Hodnocení vhodnosti norné stěny RE0756 v havarijním profilu na Labi, plavební km 106,5

Doplněk ke zprávě¹

Zpráva pro pracovní skupinu MKOL
„Havarijní znečištění vod“ (H)

Zpracoval:
Dr. Stephan Mai
Spolkový ústav hydrologický (BfG)
56068 Koblenz

Obr. 4: Letecký snímek plánovaného havarijního profilu pro zachycování ropného znečištění a plánované umístění příjezdové komunikace a kotvicích bodů (bez uvedení autora, bez udání roku)

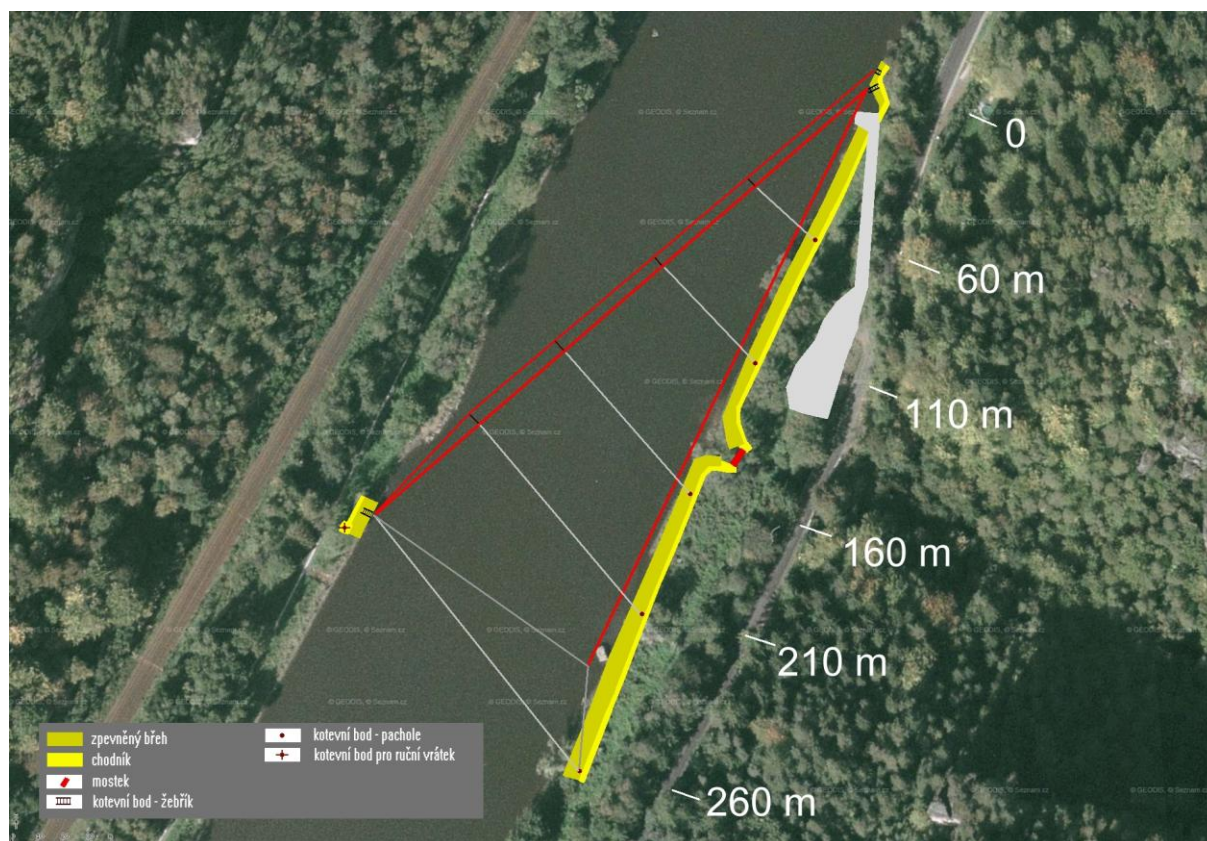
Úhel instalace norné stěny je podle dokumentu LTWS č. 27 třeba uzpůsobit rychlosti proudění uprostřed toku (viz obr. 3 a tab. 1). Plánovaný havarijní profil pro zachycování ropných látek na plavebním km Labe 106,5 umožňuje úhel instalace přibližně 22° (dle vlastního změření na základě leteckého snímku, viz obr. 4). Podle toho lze splnit požadavky dokumentu LTWS č. 27 až do rychlosti proudění 1 m/s. Při rychlostech proudění nad 1 m/s se zvyšuje náběžná rychlost proudění (složka rychlosti proudění kolmo na stěnu) a překračuje rychlost 0,35 m/s. Podle dokumentu LTWS č. 27 se u rychlosti proudění nad 0,35 m/s musí počítat s tím, že se ropné látky dostanou do výtlačného proudění pod nornou stěnou (viz obr. 5).

Na obr. 3 je schematicky znázorněno uspořádání odchylovací norné stěny s určitou délkou přehrazení (L), která musí být delší než přímá délka (L_S) šikmo k toku řeky. Podle dokumentu LTWS č. 27 je nutno předpokládat níže uvedenou délku norné stěny:

(zde rozměry cca: $L_S = 105 \text{ m} / \sin(22^\circ) = 280 \text{ m}$ ► $L = 320 \text{ m} \dots 700 \text{ m}$)

Obr. 8: Hladinová rychlost v proudnici jako funkce průtoku v příčném profilu pod ústím Suché Kamenice (empirická závislost, vycházející z tab. 3)

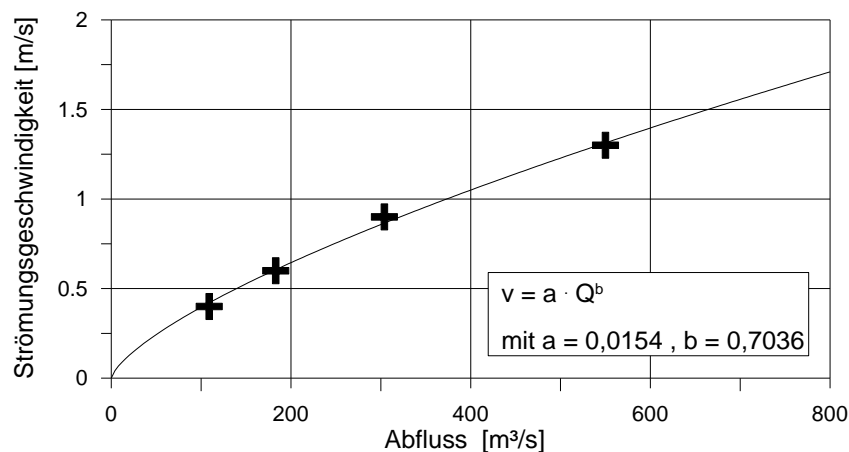
Překročení rychlosti proudění 1 m/s se dá očekávat podle obr. 8 u průtoku cca 377 m³/s; rychlost 1,5 m/s je překročena při průtoku cca 670 m³/s. Průtok 377 m³/s je podle obr. 6 překračován po dobu cca 92 dnů.

Podle dokumentu LTwS č. 27 (viz kapitola 3) je plánovaná norná stěna při plánovaném úhlu instalace cca 22° projektována na rychlost proudění cca až do 1 m/s.

Na základě těchto údajů může být plánovaná norná stěna provozována v souladu s požadavky dokumentu LTwS č. 27 po dobu cca 273 dnů v roce (= 365 dnů – 92 dnů). Po dobu cca 32 dnů v roce nelze podle dokumentu LTwS č. 27 dosáhnout účinného zachycení ropných látek pomocí plánované norné stěny z důvodu hydrologických podmínek.
